ADENDA N°2

ESTUDIO DE IMPACTO AMBIENTAL

PROYECTO CASERONES

Agosto de 2009

Figura 6: Áreas de acopio auxiliar de arenas

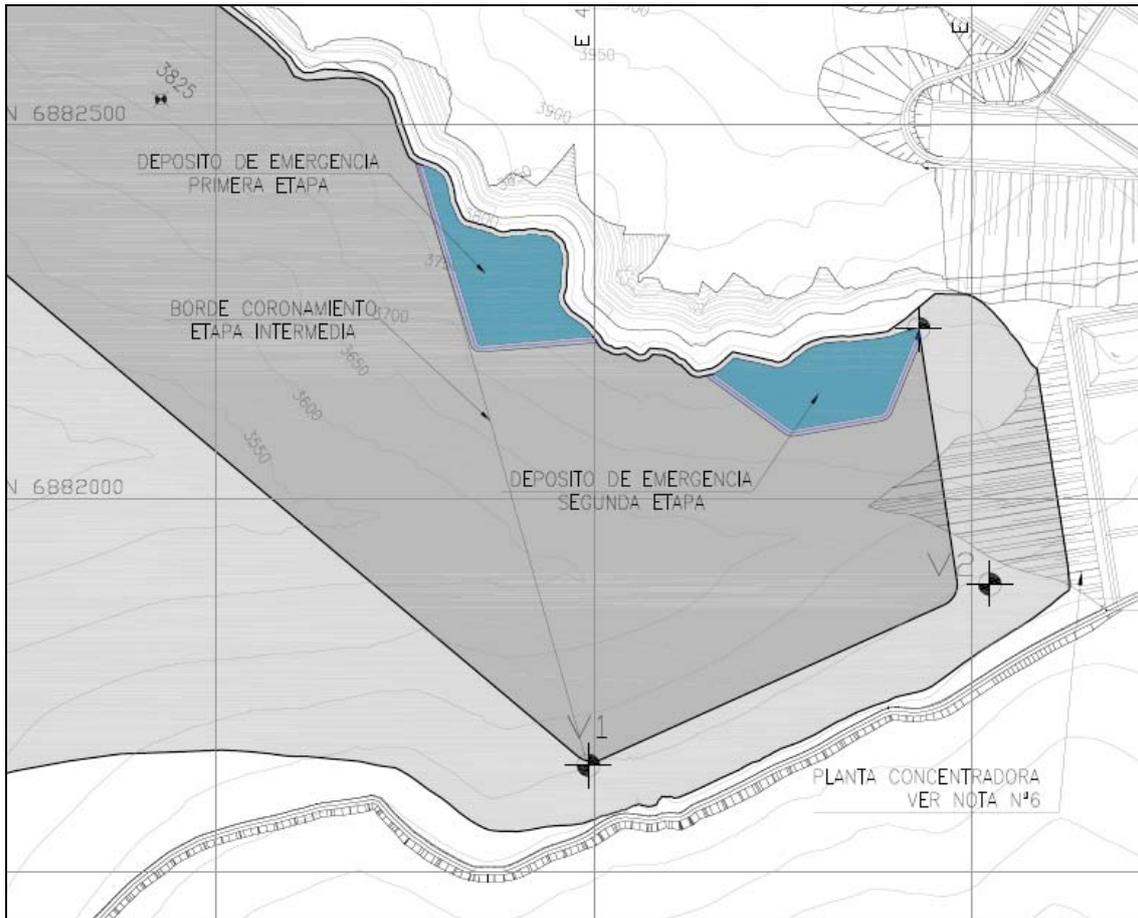
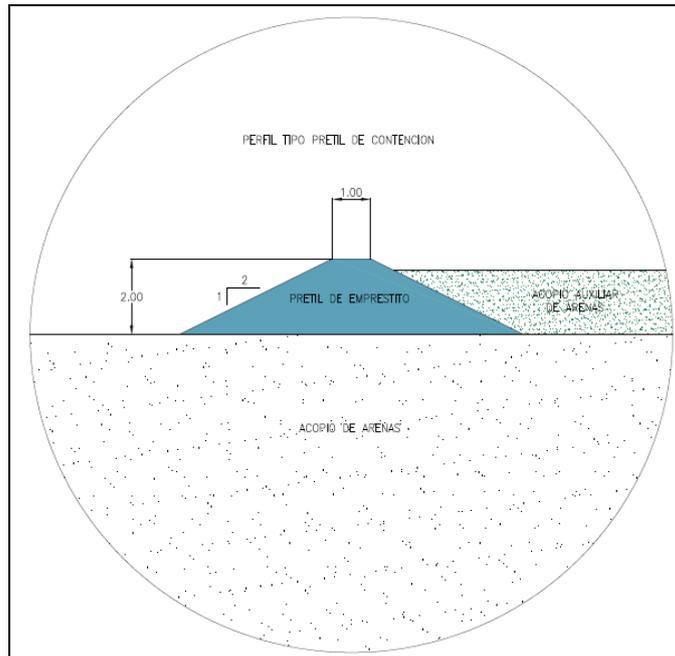
a. Respecto del depósito de arenas, se solicita al titular que indique en un plano detallado la ubicación y dimensiones del acopio auxiliar indicado en la presente Adenda, señalando además cuáles serían sus condiciones de impermeabilización y conducción de aguas lluvias y/o nieves.

Respuesta:

Figura 17: Superficie Equipotencial

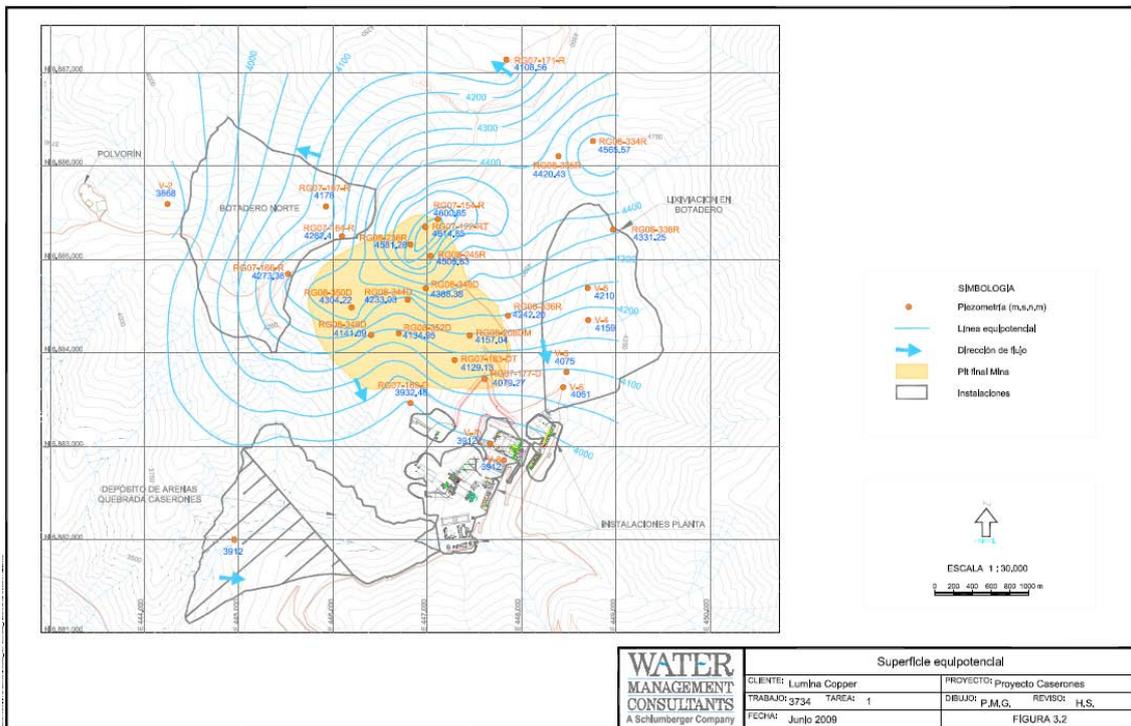
4.18 Se reitera al titular que proporcione una figura más depurada de la FIGURA V-28 adjunta al Capítulo V del EIA, esto es, que indique la contextualización del emplazamiento de las principales partes del proyecto, las quebradas existentes, entre otra información relevante, que permita observar claramente la relación existente entre los flujos subterráneos existentes y su eventual interacción con las componentes más significativas del proyecto.

En la siguiente figura se ha incorporado la información solicitada. Esta figura se presenta a mayor escala en el Anexo 36.
